Zadavatel:	Dopravní podnik Ostrava a.s., IČ: 619 74 757, se sídlem Poděbradova 494/2, Moravská Ostrava, 702 00 Ostrava (dále jen „ Zadavatel “)
Veřejná zakázka:	Veřejná zakázka s názvem „ Modernizace TT na ul. 28. října v úseku Náměstí republiky – ul. Výstavní“, ev. č. ve věstníku Z2023-059906 (dále jen „ Zakázka “)
Režim a druh Zakázky:	Nadlimitní na stavební práce
Druh řízení:	Otevřené dle zákona č. 134/2016 Sb., o zadávání veřejných zakázek (dále jen „ ZZVZ “)
Věc:	Vysvětlení zadávací dokumentace ve smyslu ust. §98 ZZVZ č. 4

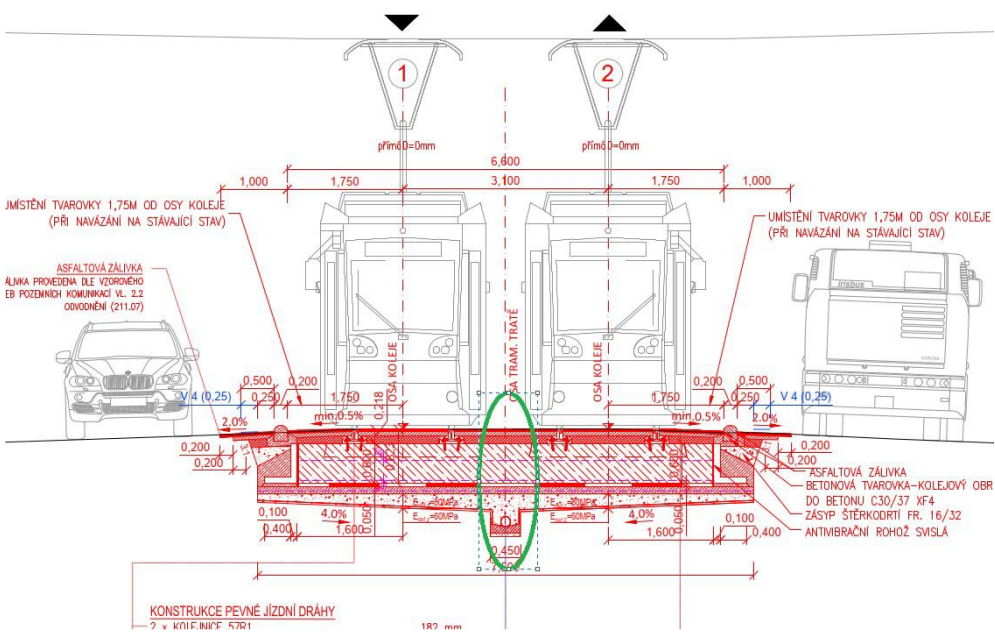
<p>Žádost č.</p>	<p>27</p>
<p>Datum doručení:</p>	<p>16. 1. 2024</p>
<p>Přesné znění žádosti:</p>	<p><i>V zadavatelem vydaném Vysvětlení a změně ZD č. 1 (v rámci odpovědi na dotaz č. 12) zadavatel uvedl: „Dle studie a požadavků Zadavatele je požadován systém použití vibroizolace terčovým nebo pásovým uložením, který zajistí výše požadované tlumící antivibrační parametry. Na konkrétní systém je nutno zpracovat realizační dokumentaci vč. prokázání účinnosti a kvality použití daného tlumícího systému a materiálu.“</i></p> <p><i>Uchazeči jako zkušenému dodavateli tramvajových tratí není zřejmé, jakým způsobem má být provedena montáž tramvajového svršku typu W Tram na návrhu koncepce vibroizolace tramvajové trati uložením pevné jízdní dráhy na dvou podélných pružných pásech. Zejména jak zajistit udržení vzduchové vrstvy viz obrázek.</i></p>

Žádáme zadavatele:

a) o informaci, jaká je konkrétní technologie výstavby dle předložené dokumentace PD – Modernizace TT na ul. 28. října v úseku Náměstí republiky – ul. Výstavní?

b) o vyjádření k závaznosti požadovaného systému vibroizolace,

c) o informaci, zda je zadavateli nebo projektantovi známo, zda konstrukce pevné jízdní dráhy s uložením pevné jízdní dráhy na dvou podélných pružných pásech, nebo konstrukce pevné jízdní dráhy s uložením pevné jízdní dráhy na pružných terčích, byla již realizována kdekoliv ve světě?

Reakce
Zadavatele:

Zadavatel nezadáva Zakázku v režimu design & build, v projektové dokumentaci navržený konstrukční systém vychází ze závěrů Studie a Zadavatel požaduje, aby byla dotčená konstrukce provedena dle předepsané projektové dokumentace. S ohledem na to, že Zadavatel není schopen presumovat, jaké konkrétní materiálové řešení vibroizolace dodavatelé zvolí (příslušná řešení různých výrobců se liší ať již co do provedení – terče či pásy – či do vlastností použitých materiálů), ponechává Zadavatel toto na dodavatelích z toho důvodu, aby neomezoval hospodářskou soutěž pouze na výrobky určitých dodavatelů.

K jednotlivým dotazům tazatele:

a) Vybraný dodavatel bude postupovat dle Zadavatelem předepsané projektové dokumentace s tím, že konkrétní systém vibroizolace provede dle specifického řešení navrženého v rámci Realizační a Dílenské dokumentace a samozřejmě dle technologického postupu předepsaného dodavatelem/výrobcem daného

<p>systému vibroizolace. Stanovení technologie výstavby je tedy v kompetenci zhotovitele.</p> <p>b) Zadavatel zde odkazuje na svou odpověď na dotaz č. 12 (uveřejněný v rámci Vysvětlení zadávací dokumentace č. 1).</p> <p>c) Ano, jedná o relativně běžně používané řešení v místech zvýšeného požadavku na útlum vibrací, za všechny viz například stavební úpravy dráhy v blízkosti Koncertního sálu ve Vídni na ul. Dumbastrasse. Z veřejně dostupných zdrojů je zjištělé, že i na českém trhu působí zastoupení několika výrobců požadovaného systému vibroizolace určeného k použití v rámci výstavby či rekonstrukce drah.</p>
Žádost č.	28
Datum doručení:	16. 1. 2024
Přesné znění žádosti:	<p><i>V poskytnuté dokumentaci - v kapitole 8. závěr studie Měření a analýza příspěvku vibrací z tramvajové tratě na ulici 28. října, Ostrava je uvedeno:</i></p> <p><i>„Předběžné výpočty prokázaly, že vhodná koncepce antivibračního opatření na stávající tramvajové trati je vybudování systému těžké betonové desky o tloušťce cca 800 mm, která bude ležet na vibroizolačních terčích, detailně navržených příslušným výrobcem.“</i></p> <p><i>Dle přiložených řezů, není trať ale naprojektována z těžké betonové desky 800mm, ale kryt tramvajové tratě je kombinace kamenné dlažby a asfaltového zákrytu.</i></p> <p><i>Uchazeč se domnívá, že tento typ zákrytu bude mít vliv na výsledný útlum vibrací. Tímto by nebyla splněna podmínka studie!</i></p> <p><i>Žádáme zadavatele o vyjádření.</i></p>
